改善箇所説明図

改善の内容

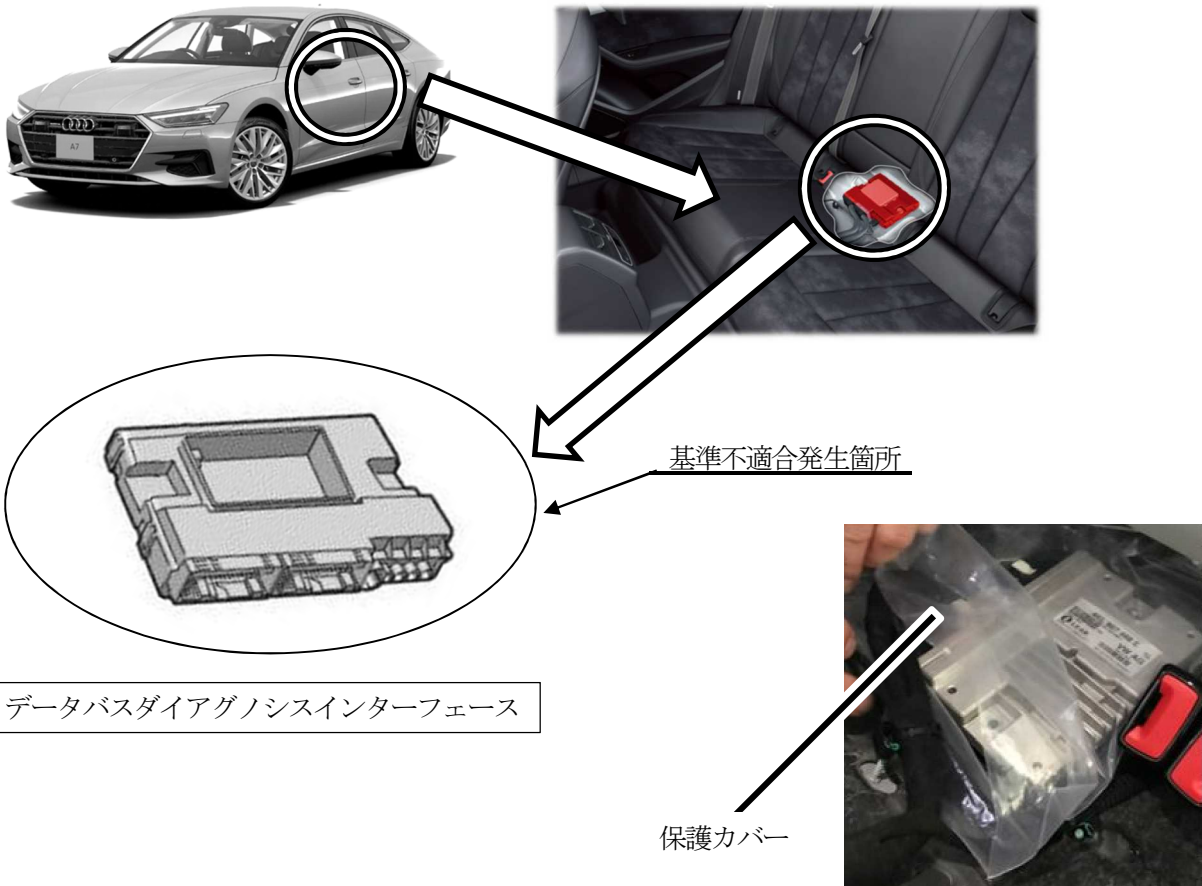
注： は、保護カバーを取り付ける部品を示す。

リヤシートの下に取り付けられているデータベースダイアグノシスインターフェースにおいて、リヤシートにこぼした液体の水分により、データベースダイアグノシスインターフェース内で短絡が発生することがある。そのため、警告灯が点灯するとともに、エンジンが出力を抑える緊急走行モードに入ったり、パワーステアリングのアシスト力が減少したりするおそれがある。

全車両、データベースダイアグノシスインターフェースに保護カバーを取り付ける。データベースダイアグノシスインターフェースに短絡が認められた場合は交換する。

識別：「90V2」と記入したキャンペーンステッカーを車両に貼付する。
